DETERMINAZIONE N° 997 DEL 11/09/2018

OGGETTO: GIUDIZIO DI COMPATIBILITA' AMBIENTALE E CONTESTUALE AUTORIZZAZIONE INTEGRATA AMBIENTALE AI SENSI DELL'ART.27 BIS DEL D.LGS. 152/2006 E S.M.E.I

PROGETTO: AUMENTO DEL NUMERO MASSIMO DI CAPI ALLEVABILI

PARERE N. 16/2018

RISULTATI DELLA SIMULAZIONE NELLO SCENARIO FUTURO PER NH_3 -MEDIA ANNUA

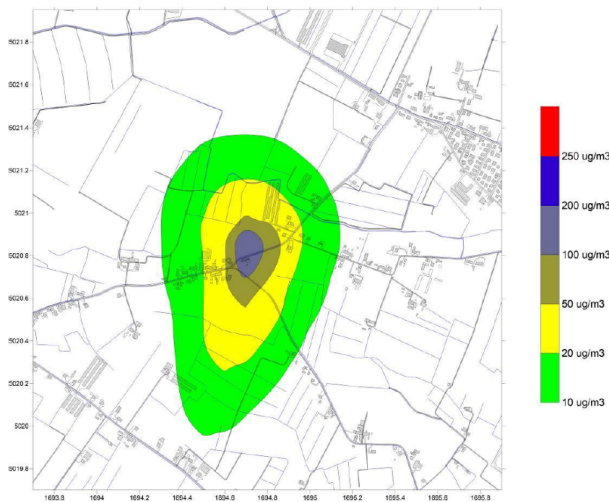
- le emissioni più significative riguardano NH_3 , PM_{10} e le sostanze odorigene, mentre l'idrogeno solforato non risulta emesso in quantità significative;
- la popolazione residente nei centri abitati vicini all'azienda agricola risulta esposta a concentrazioni degli inquinanti oggetto d'indagine di circa un ordine di grandezza inferiori ai limiti di legge (PM_{10}) o al fattore di rischio (NH_3); le tre mappe riportate di seguito rappresentano i risultati della simulazione nello scenario futuro:

Il documento "studio delle ricadute delle emissioni.pdf" è stato realizzato a partire da valori di emissione di letteratura e non individua chiaramente i "ricettori sensibili" all'interno delle mappe isoconcentrazione al suolo: le stesse aerofotografie presentate a pagina 10 di 11 del documento "B18 - Relazione tecnica dei processi produttivi.pdf" evidenziano potenziali ricettori ben più vicini all'insediamento di Conche come considerato nello studio di ricadute.

Pertanto, per ciascun ricettore sensibile il proponente esponga i risultati delle simulazioni in unità omogenee con i limiti di accettabilità delle normative citate nello stesso documento e commenti i risultati ottenuti; in particolare per quanto riguarda l'odore, per ciascun ricettore sensibile venga rappresentato il 98° percentile, sull'intero dominio temporale di simulazione delle concentrazioni orarie di picco di odore (simulate a 2 m dal suolo) ed il valore massimo.

A seguito delle misure eseguite è emersa una discrepanza tra i valori di portata di contaminanti utilizzati nella prima stima di diffusione per i parametri H₂S e Odori che in sede di misura sono risultati maggiori; mentre per il parametro H₂S sembra non essere in discussione presso il corpo ricettore più esposto il rispetto del limite di 150 ug/mc come media annua, per quanto concerne gli odori è atteso un 98° percentile pari a 33 UO/mc. Tale valore di concentrazione equivale ad una significativa probabilità di insorgenza di disagi legati alla presenza di odori e risulta pertanto applicabile, ed oggetto di prescrizione, la BAT 12 (probabile disagio), per cui il richiedente deve predisporre un Piano di Gestione degli Odori.

RISULTATI DELLA SIMULAZIONE NELLO SCENARIO FUTURO PER SOSTANZE ODORIGENE

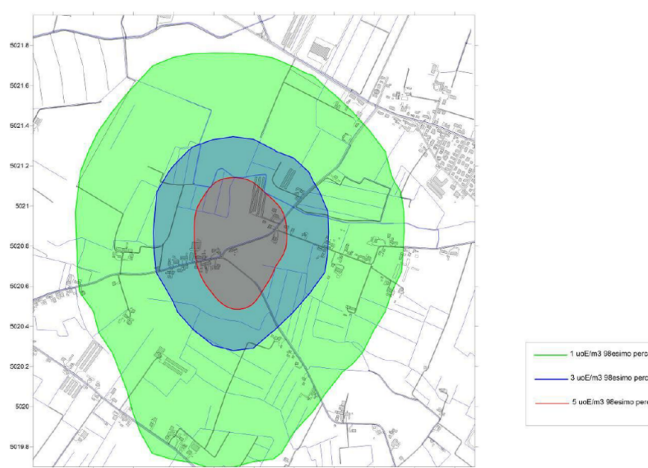
- i residenti le abitazioni di più vicine all'azienda agricola potranno percepire odori provenienti dall'allevamento ma con frequenza dell'ordine di 20% e con intensità appena superiore alla soglia di

percezione che è pari a $1 \text{ uoe}/\text{m}^3$; la mappa seguente rappresenta i risultati della simulazione nello scenario futuro:
